Objet : Modification N° 3 – PLU Saint-Didier-de-Formans  
– AVIS –

Par courrier réceptionné dans nos services le 22 juillet 2025, conformément à l'article L.153-40 du Code de l'urbanisme, vous sollicitez notre avis sur le projet de modification n°3 du Plan Local d'Urbanisme de SAINT-DIDIER-DE-FORMANS, suite à votre arrêté du 4 novembre 2024. Nous vous en remercions.

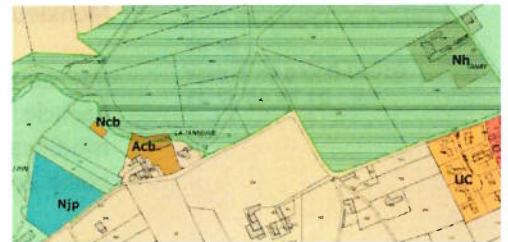
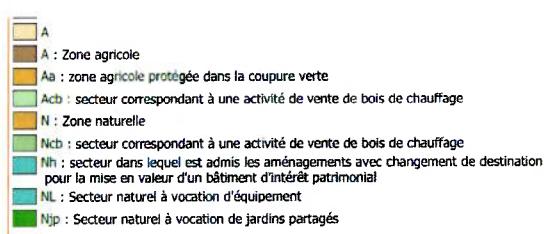
Nous vous demandons de veiller à l'identification précise de l'ensemble des zonages et secteurs utilisés dans le règlement graphique. Chaque élément devra être systématiquement reporté et explicité dans la légende, de manière à assurer une compréhension optimale du projet et à en faciliter la lecture pour l'ensemble des acteurs concernés.

La légende indique deux zones A avec des couleurs différentes. De plus, la couleur des secteurs Acb, Ncb, Nh et Njp n'est pas correctement identifiée sur la carte.
